改善箇所説明図

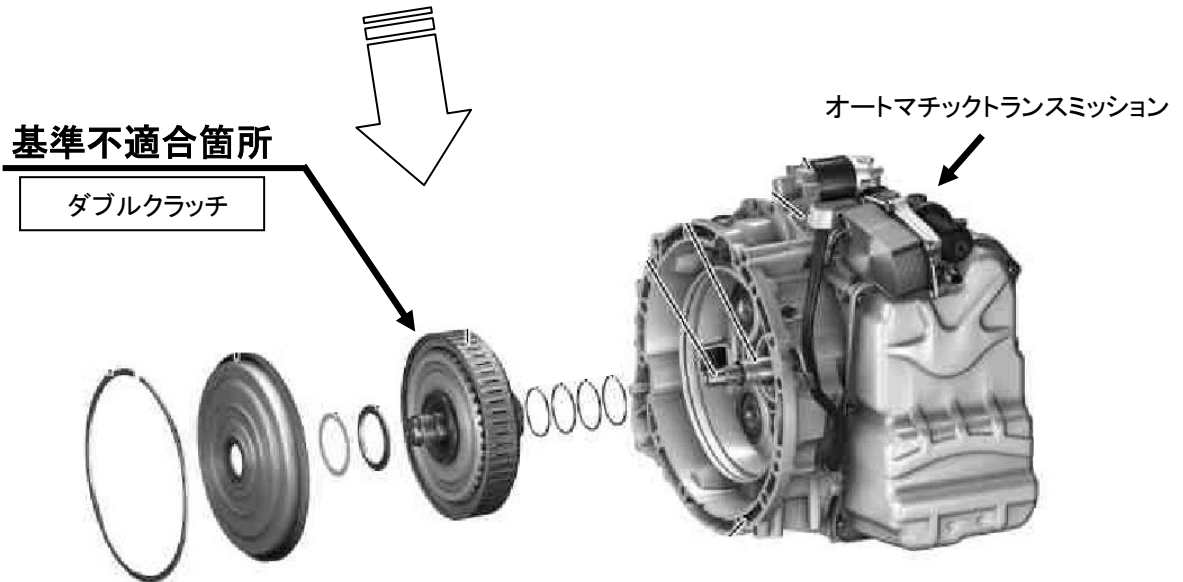
オートマチックトランスミッションにおいて、ダブルクラッチの製造が不適切なため、内部部品の溶接強度が不足しているものがある。そのため、エンジンからのトルクによって溶接部に亀裂が入り、そのままの状態で使用を続けると、溶接部が破断して警告灯が点灯し、最悪の場合、エンジンからトランスミッションへ動力が伝わらず、走行不能となるおそれがある。

全車両、トランスミッションのダブルクラッチを良品と交換する。
